Kreisverwaltung Siegburg
Kaiser-Wilhelm-Straße 1
53721 Siegburg

**Beleuchtung Fuß- und Radweg L 493
Buschhoven / Morenhoven
66.3-6.12-322/18-we
RSK 8-07.19/ NSG**

24.07.2019

(Auszug aus dem Regionalplan)

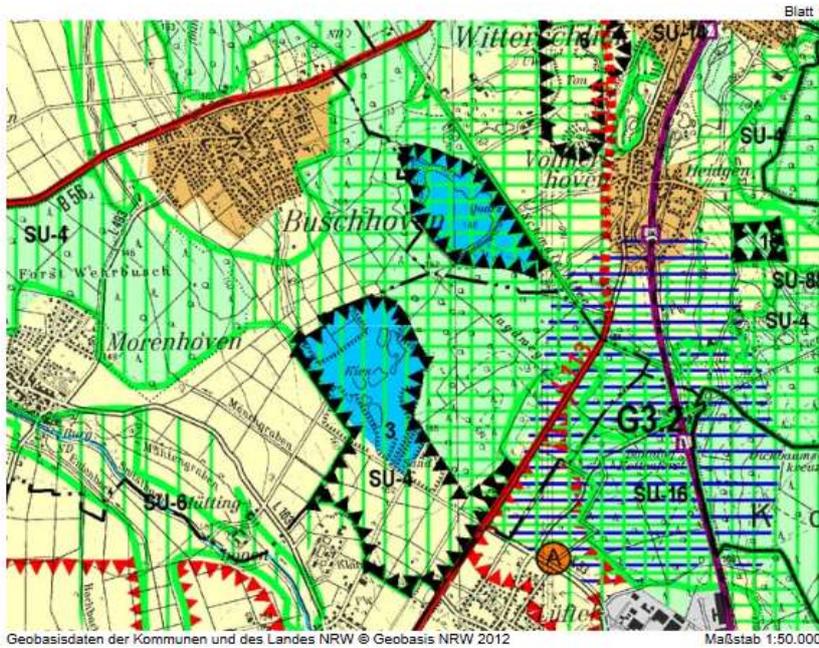
Die geplante Maßnahme ist auch bereits einzeln geeignet, wichtige Kernziele der Schutzgebiete erheblich zu beeinträchtigen, nämlich z. B. den Biotopverbund. Hier hat der Regionalplan auf die besondere Bedeutung des Biotopverbundes (auch für die Wildkatze, die Schutzgegenstand ist) hingewiesen. Wir nennen ausdrücklich auch die Grundsätze und Ziele des Regionalplanes, genauer des sachlichen Teilabschnittes zum hochreinen Quarzkies aus dem Jahr 2012. Dort heißt es:

Ziel 2: „Planungen und Maßnahmen die den Zustand und die Entwicklung des Bereiches zum Schutz der Natur BSN SU-4 Waldville im Raum Witterschlick-Volmershoven-Buschhoven beeinträchtigen können, sind zu unterlassen. Dies gilt auch für Nutzungen außerhalb der darstellungsgrenze“.

Erläuterung 5: „Der BSN SU-4 „Waldville“ dient in erster Linie der Sicherung des FFH-Gebietes „Waldville“. Zu diesem Zweck ist die Sicherung und Entwicklung des überregional bedeutenden Biotopvernetzungskorridors Kottenforst-Waldville zu gewährleisten. Der Verbundkorridor Kottenforst ist hierfür von jeglicher baulichen Nutzung freizuhalten.“

Ausschnitt Karte LANUV: <http://bk.naturschutzinformationen.nrw.de/bk/de/karten/bk>
(24.7.2019, 13.18 Uhr), Abgrenzung LRT 9160

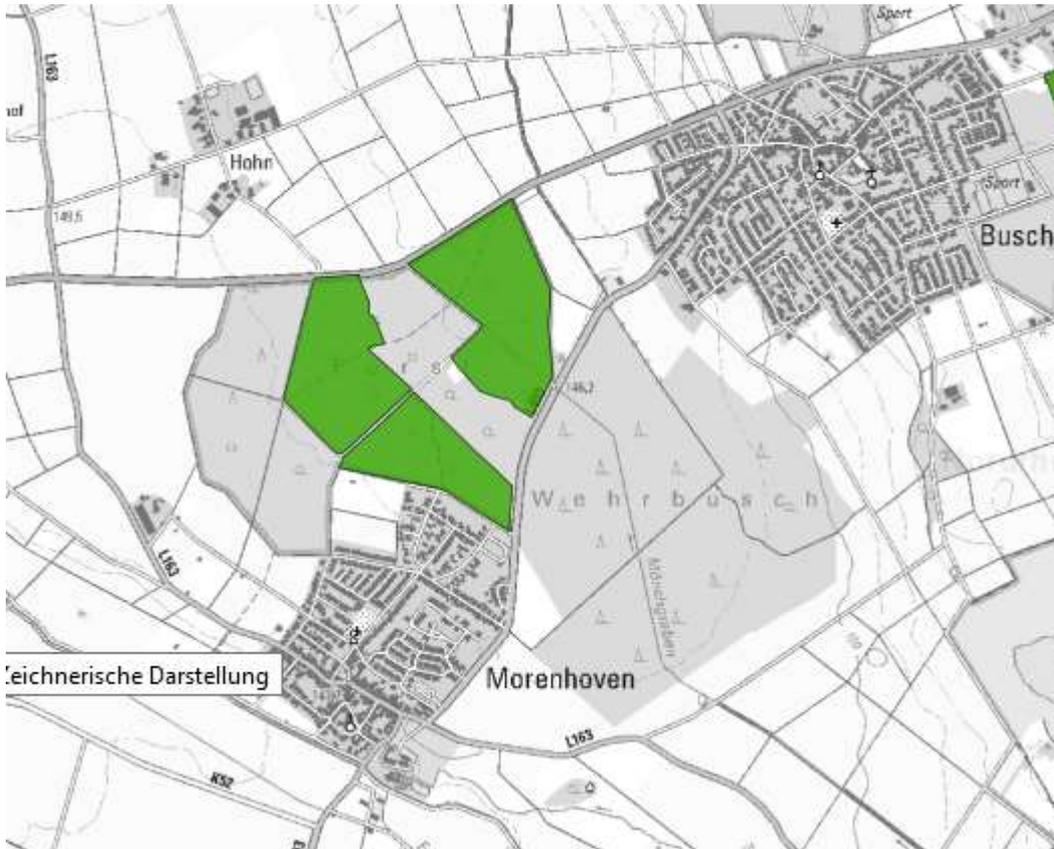
Der FFH-LRT 9160 (Stieleichen-Hainbuchenwald) wird unmittelbar betroffen.

Mit der Bechsteinfledermaus ist auch eine lichtempfindliche Fledermaus als charakteristische Art des LRT 9160 von dem Vorhaben betroffen. Das LANUV gibt für die FFH-Prüfung „Licht“ als Beeinträchtigungsfaktor für die Bechsteinfledermaus an (LANUV, Anhang II).
